Planens navn: E18 Lanner - Preståsen

PlanID: 836

Beskrivelse av planendringen

Figur 2: Lanner - Røde linjer viser planlagt veglinje over gjeldende reguleringsplan. Eksisterende tunnelportal er vist med svarte symboler, ny tunnelportal er vist med blå symboler.

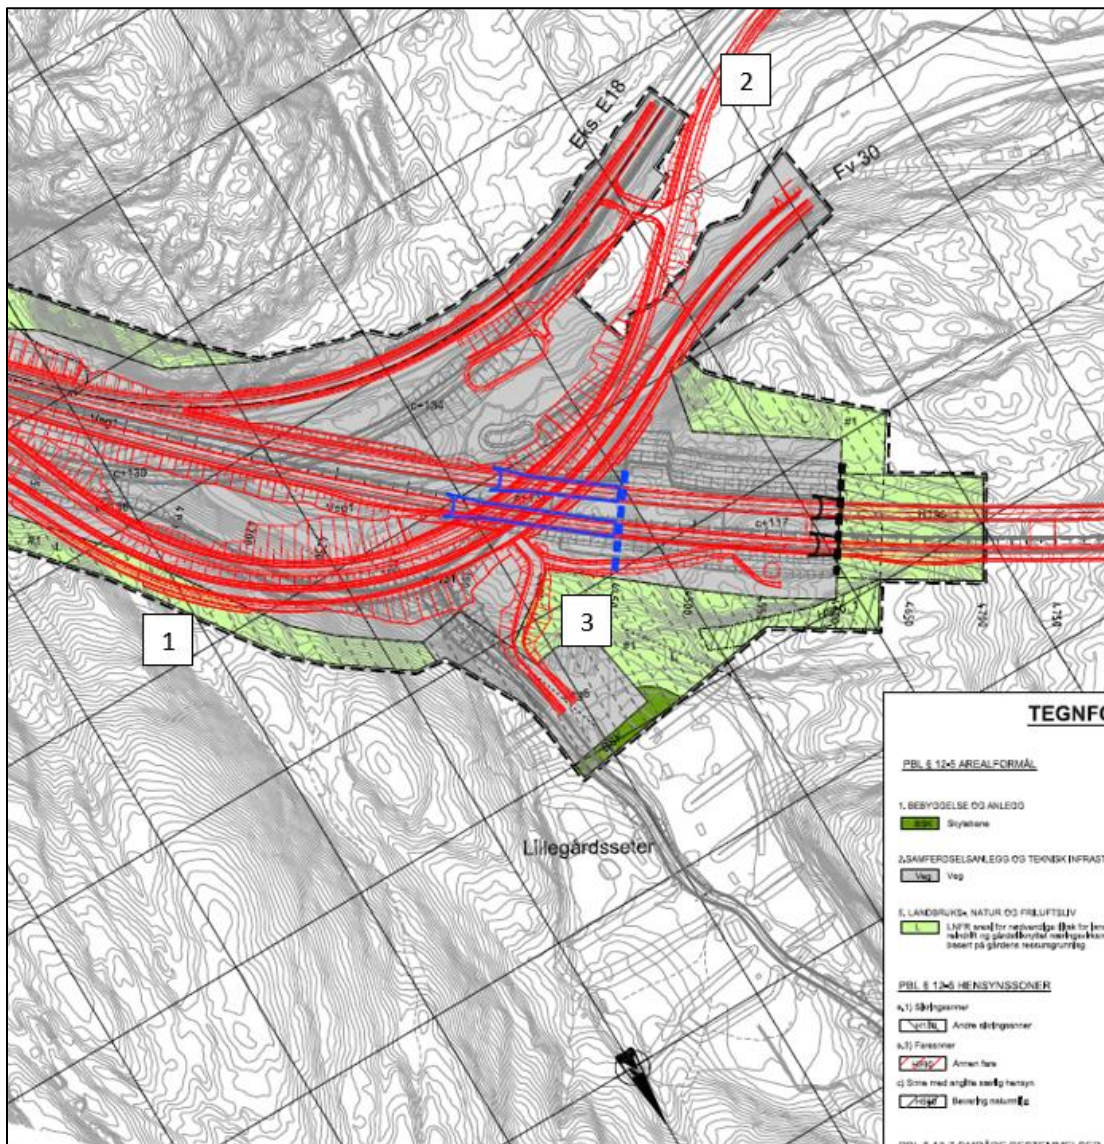
- Forlengelse av tunnel med ca. 150 m – medfører flytting av hensynssone for tunnelportal (H190_1). Medfører også at noe av vegformålet i eksisterende plan kan tilbakeføres til LNF.

- Fv. 30 og E18-rampe legges i felles trasé over tunnelportal, med ulike høyder. Medfører en justering av regulerte veglinjer. E18-rampe dimensjoneres for fartsgrense 80 km/t.

- Over en lengde på ca. 300 meter, vil veglinje for fv. 30 havne utenfor vegformålet i nord. Det medfører at vegformålet må utvides med opptil ca. 30 meter inn i LNF-området på denne strekningen. Dette medfører også at anleggsbelte må utvides med ca. 15 meter utenfor plangrensen mot nord. Området er markert med 1-tall på skissen under.

- Det blir behov for å utvide plangrensen mot sør, på grunn av behov for ekstra areal til vegformål for avkjøringsrampe som knytter seg på eksisterende E18. Området er markert med 2-tall på skissen under.

- Adkomstveg til skytebanen legges om – medfører at vegformålet utvides inn i LNF. Markert med 3-tall på skissen under.
- Rensebasseng plasseres innenfor vegformålet, mellom rampene. Det etableres en veg mellom av- og på-rampen slik at brøytebiler som brøyter gamle og nye E18 kan bruke denne til å snu. Gjennomkjøringsvegen blir stengt for offentlig bruk med bom. Adkomst til rensebassenget blir via gjennomkjøringsvegen.

- Det legges til rette for etablering av brannvannstank over tunnelportalen, inkludert adkomstveg. Adkomstvegen knytter seg på adkomstveg til skytebanen, markert med 3-tall på skissen under.

Figur 3: Bjønnåstunnelen - Røde linjer viser planlagt veglinje over gjeldende reguleringsplan.

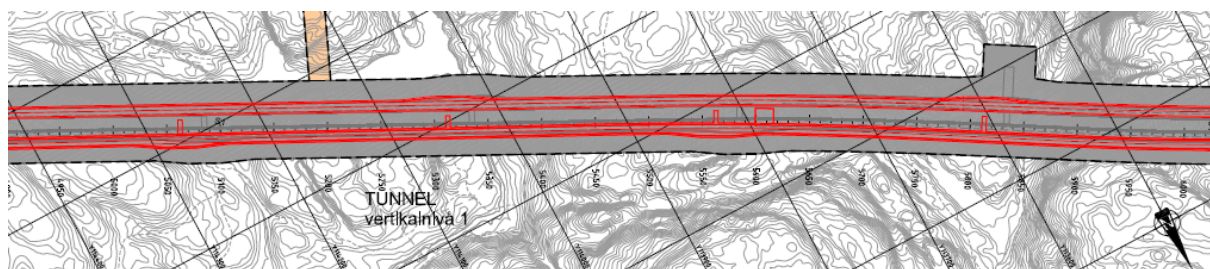
Endringen omfatter kun senkning av veglinje for å unngå svakhetssoner i fjellet. Endringen ivaretar krav i håndbøker. Gjeldende regulering har ikke definert høyde for veglinje i tunnel (formål S1), og endringen medfører dermed ikke endring fra vedtatt plan. Formålet for tunnel (S1) forlenges i begge ender.

Figur 4: Herregårdsbekken - Røde linjer viser planlagt veglinje over gjeldende reguleringsplan. Eksisterende tunnelportal er vist med svart symbol, ny tunnelportal er vist med blått symbol. Veglinjene i sør er del av vedtatt reguleringsplan for kulturminneparken.

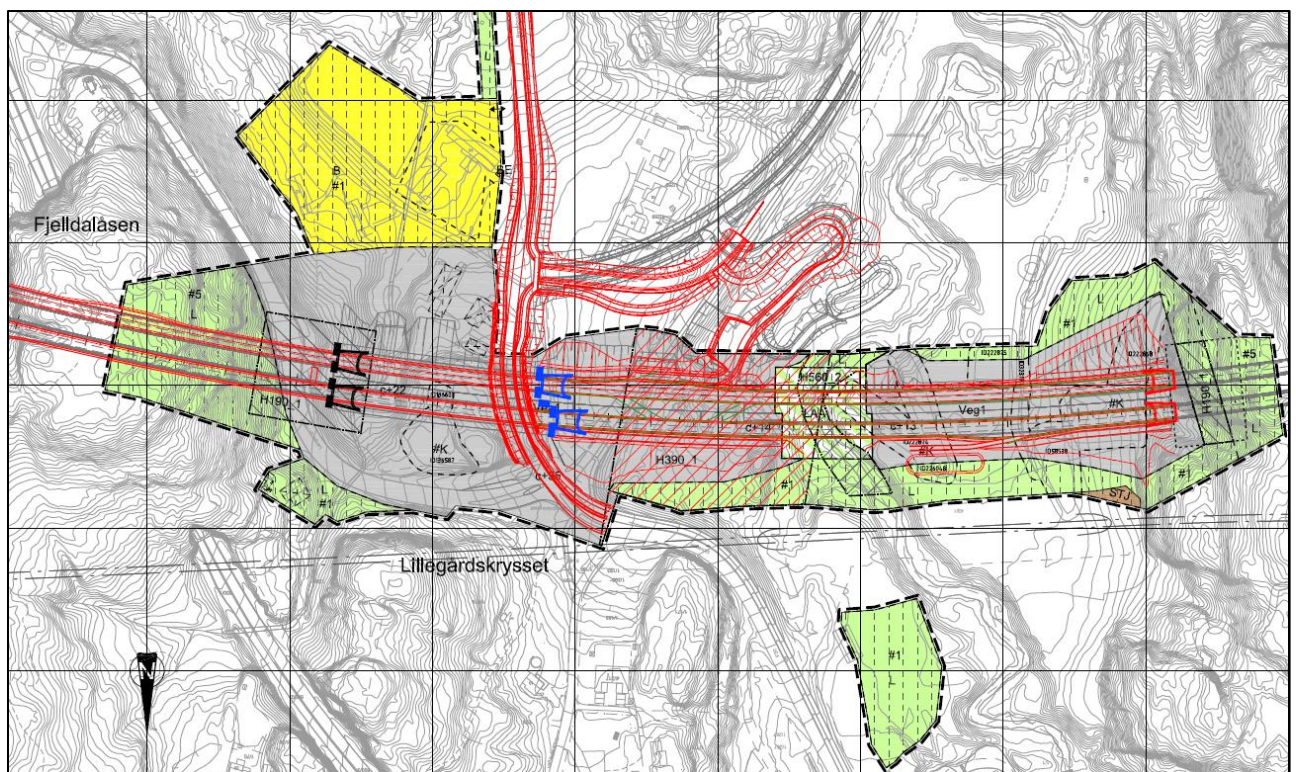
- Forlengelse av tunnel med ca. 130 m mot øst – medfører flytting av hensynssone for tunnelportal (H190_1). Medfører også at noe av vegformålet i eksisterende plan kan tilbakeføres til LNF.
- Endring fra 3-spennsbro med ca. 55 meters lengde, til 1-spennsbro med ca. 20 meters lengde. Behov for redusert avgrensning av formålet for bru (vertikalnivå 3 i reguleringsplanen).
- Senkning av veglinje med 2 meter. Dette er innenfor handlingsrommet til eksisterende reguleringsplan.
- Senkning av veglinje medfører en marginal utvidelse av plangrensen mot nord. Det blir behov for å utvide av vegformålet ved Movegen, på grunn mulig behov i anleggsfasen med tanke på usikker dybde til fjell.
- Rensebasseng flyttes til nordsiden av E18, og dette medfører utvidelse av vegformålet mot nord.
- Vedlagte tegning C203 viser løsningene.

Utsnitt av gjeldende plan og endret plan

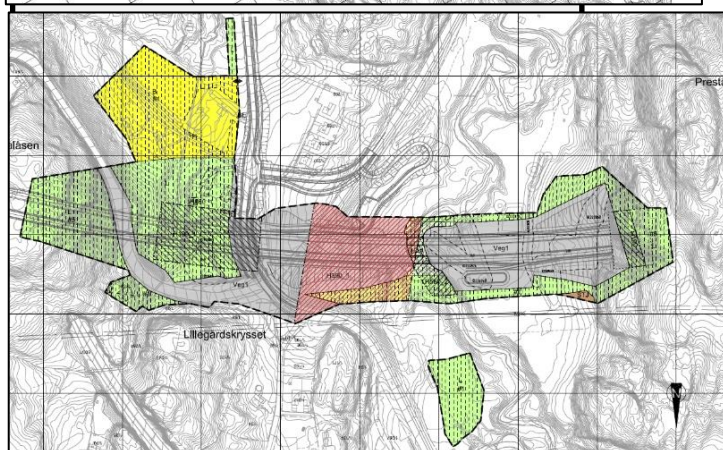
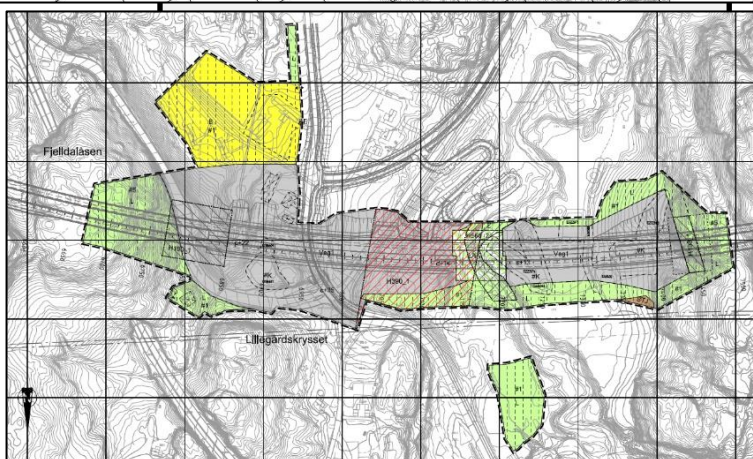
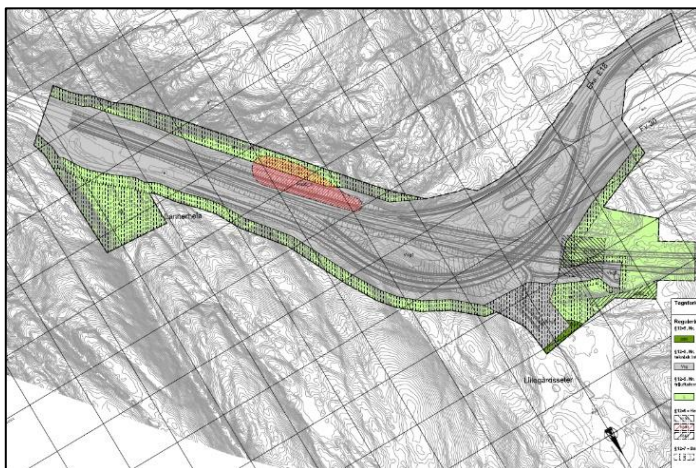
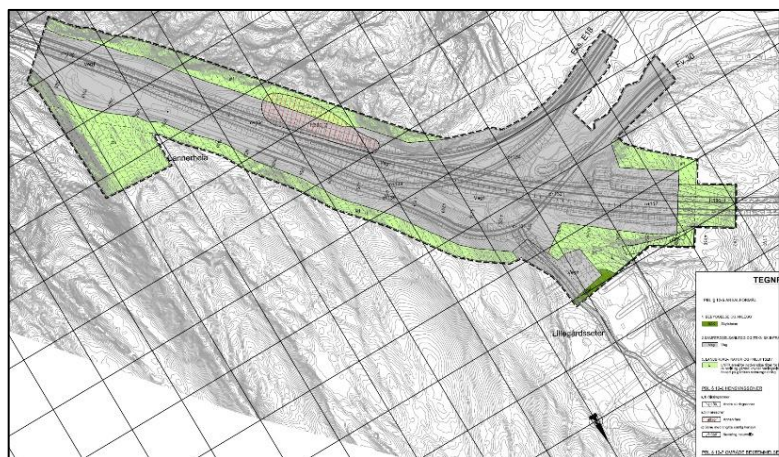
Lanner (øverst) og Herregårdsbekken (nederst)

Lanner (øverst) og Herregårdsbekken (nederst)

Figur 5: Planlagt 1-spenns bro over Herregårdsbekken

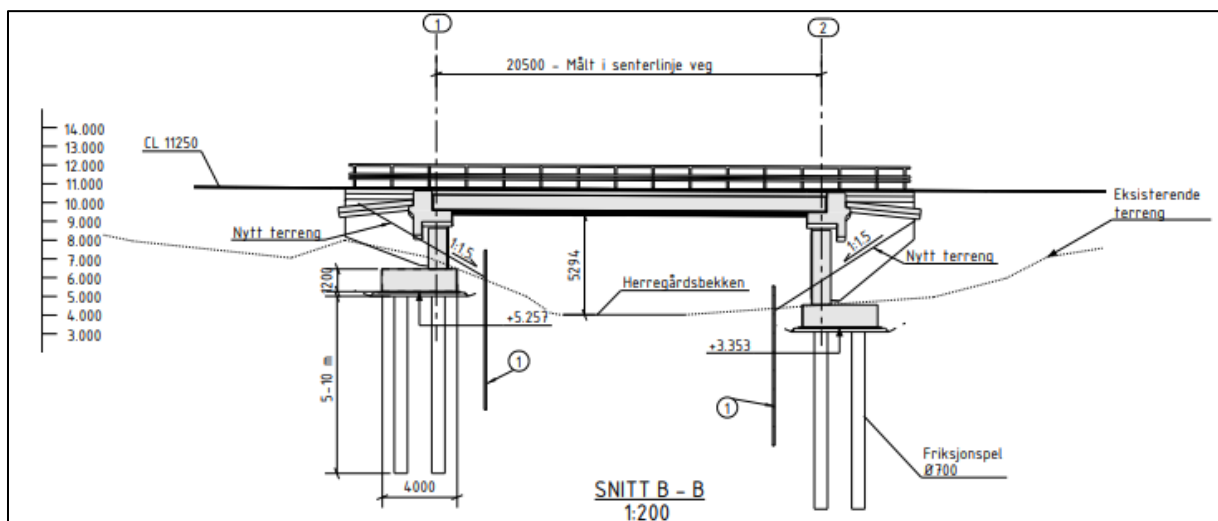
I hovedtrekk omhandler endringen at Bjønnåstunnelen planlegges forlenget med ca. 130 meter. Opprinnelig planlagt 3-spennsbro med lengde ca. 55 meter endres til 1-spennsbro med lengde ca. 20 meter. I tillegg flyttes rensebasseng til nordsiden av E18, i arealet mellom E18 og jernbanen.

Bro over Herregårdsbekken er detaljprosjektert, se skisse under, og det er ønskelig at krav om byggesøknad kan fjernes fra bestemmelsene. Konstruksjonstegning er vedlagt.

Figur 6: Herregårdsbekken - Oversikt over eksisterende, regulerte og omlagte turstier ved Herregårdsbekken

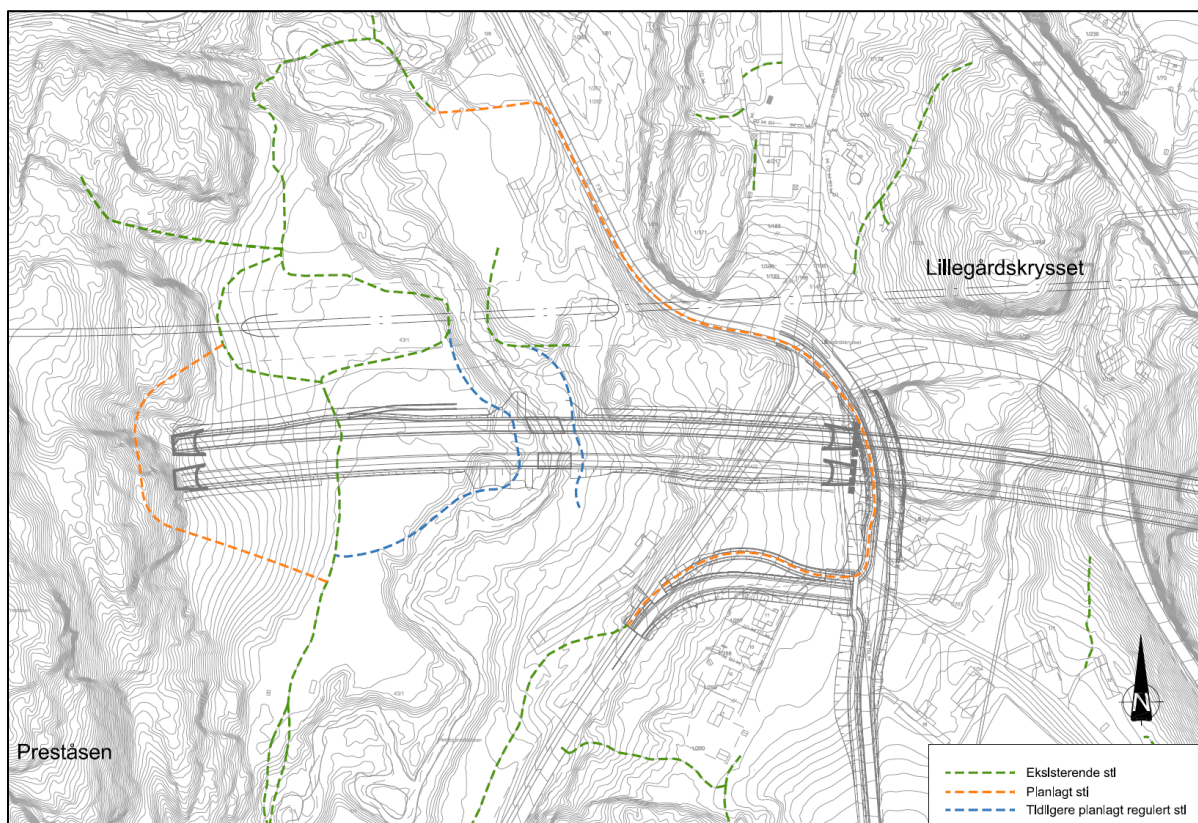
I gjeldende reguleringsplan er det lagt til rette for at turstier kan videreføres under broa på begge sider av Herregårdsbekken. Endret brotype medfører at turstiene må legges om. På grunn av hensyn til naturmangfold langs bekken, er det også ønskelig at turstiene flyttes. På vestsida av bekken vil stiene ledes over tunnelportalen, og videre over portal til jernbanetunnelen. På østsida av bekken vil

turstiene ledes via gs-veg langs Nystrandvegen/Movegen. Skissen under viser en oversikt over eksisterende stier (grønne linjer), planlagte stier under broa i eksisterende reguleringsplan (blå linjer), og planlagt omlegging av stier i forbindelse med reguleringsendringen (oransje linjer).

Figur 7: Utsnitt fra C203 som viser reasebasseng ved Herregårdsbekken

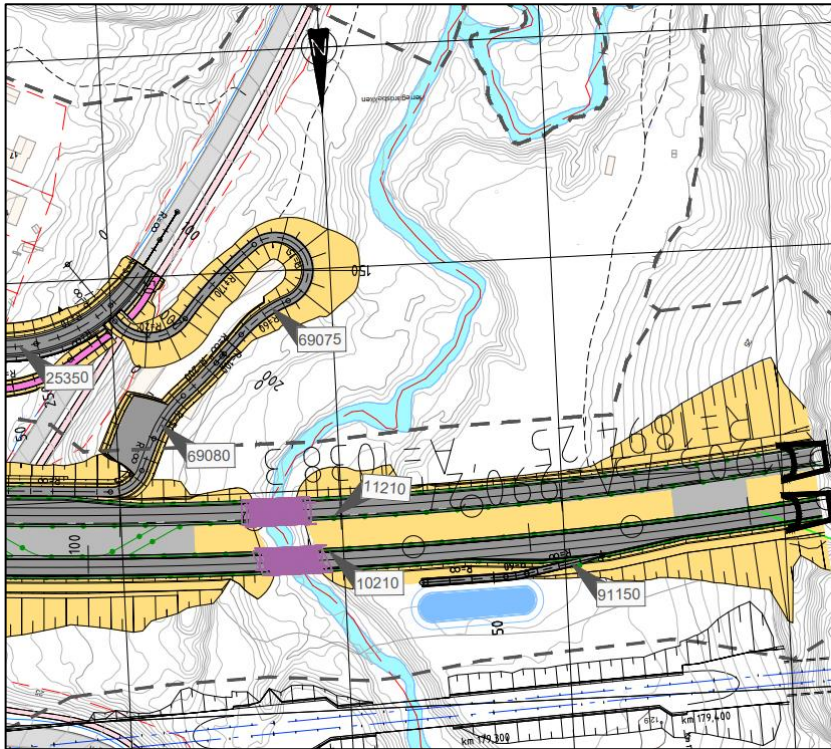
Det planlegges etablering av rensebasseng i arealet mellom E18 og jernbanen ved Herregårdsbekken. Rensebassenget vil medføre utvidelse av vegformålet med ca. 20 meter i en lengde på ca. 100 m. Det vil ikke berøre areal med hensynssoner. Det blir ikke behov for å utvide plangrensen. Det er vurdert at endringen medfører få konsekvenser for omgivelsene.
